1.1 CONCEPTO TÉCNICO No.	CT-7434
1.2 ÁREA:	Análisis y Mitigación de Riesgos
1.3 COORDINACIÓN:	Estudios y Conceptos Técnicos
1.4 REFERENCIA CRUZADA RADICADO FOPAE:	2014ER6834
1.5 RESPUESTA OFICIAL No.	RO-70630

2.1 SOLICITANTE:	CURADURÍA URBANA No 2
2.2 PROYECTO:	Transversal 11 Este No 65-13 Sur
2.3 LOCALIDAD:	04. San Cristóbal
2.4 UPZ:	51. Los Libertadores
2.5 BARRIO O SECTOR CATASTRAL:	Barrio La Belleza
2.6 DIRECCIÓN:	Transversal 11 Este No 65-13 Sur (*)
2.7 CHIP:	AAA0006SRTD (**)
2.8 MANZANA CATASTRAL:	74
2.9 PREDIO CATASTRAL:	10
2.10 ÁREA (Ha):	0.0594 (**)
2.11 FECHA DE VISITA: FECHA DE EMISIÓN:	Mayo 19 de 2014 Mayo 28 de 2014

Figura 1. Localización general del proyecto ubicado en la Transversal 11 Este No 65-13 Sur, barrio La Belleza de la Localidad de San Cristóbal en el Plano Normativo de Amenaza por Remoción en Masa del POT (Decreto 190 de 2004), el cual se encuentra en amenaza MEDIA.

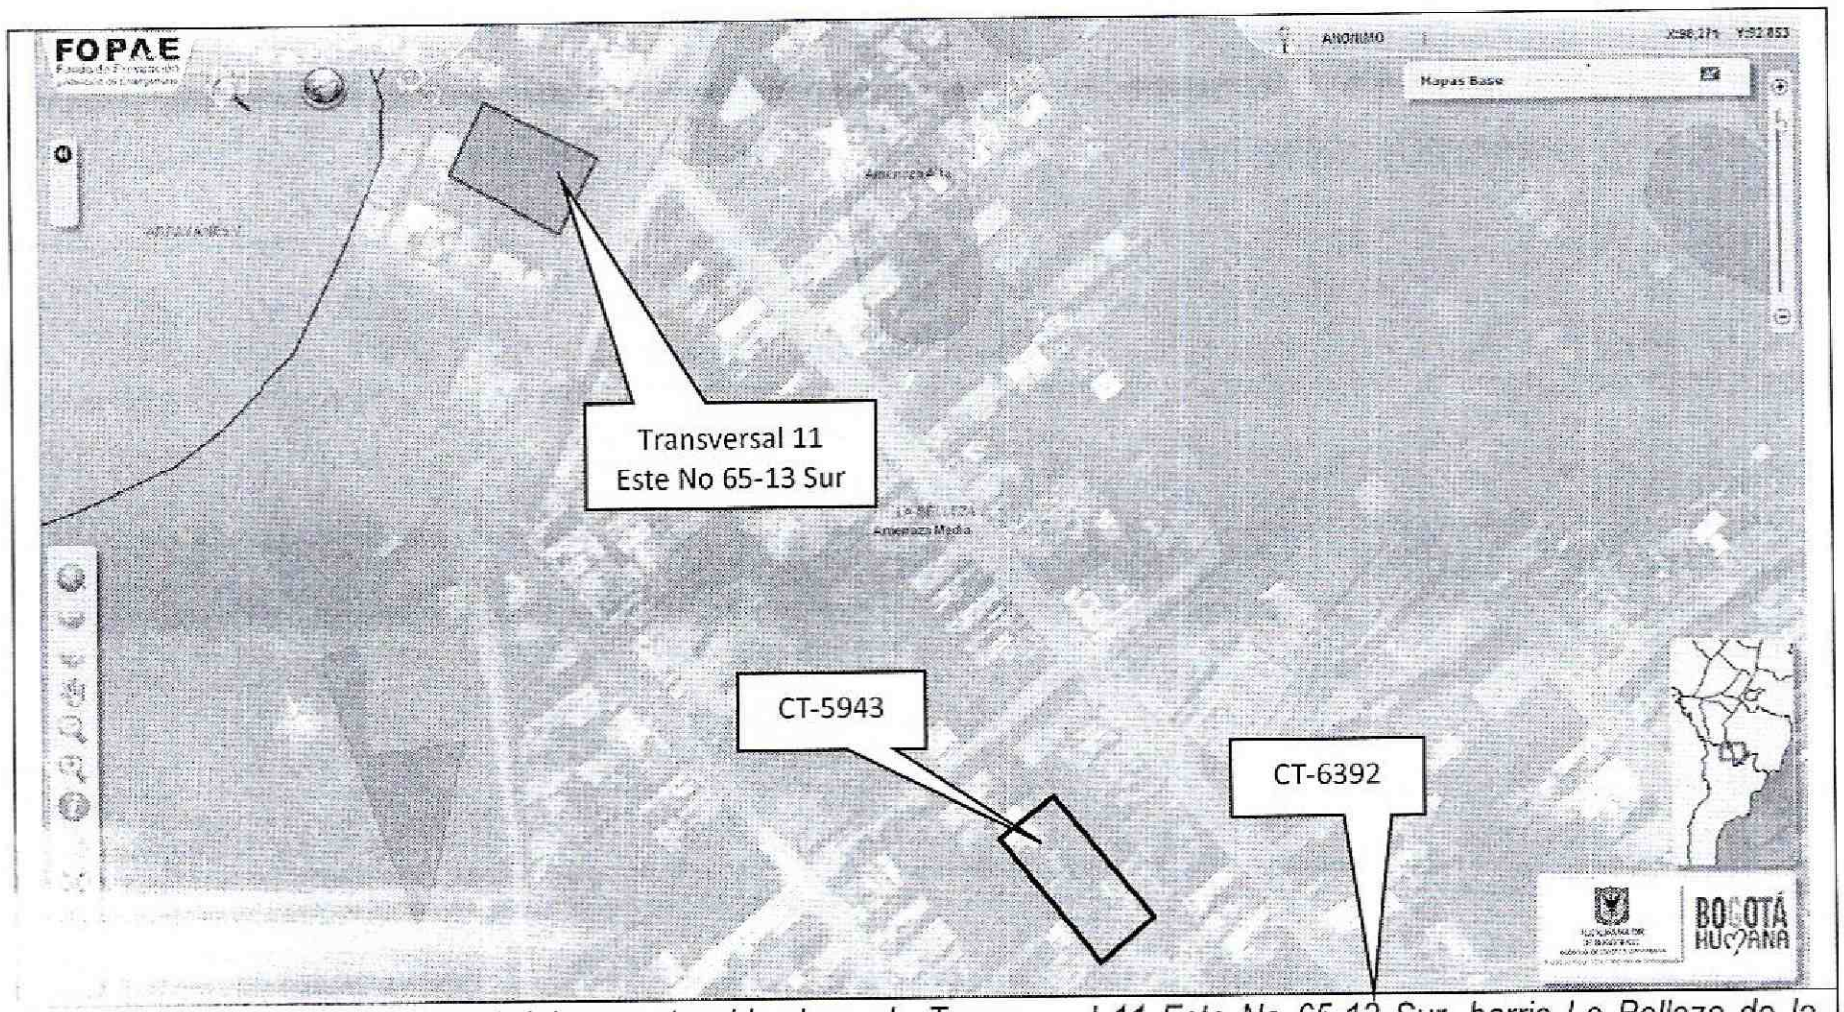
Conforme con el plano normativo de "Amenaza por Remoción en Masa" del Plan de Ordenamiento Territorial de Bogotá - POT, el sector del proyecto ubicado en la Transversal 11 Este No 65-13 Sur de la Localidad de San Cristóbal, se encuentra en una zona de AMENAZA MEDIA por procesos de remoción en masa (Figura 1).
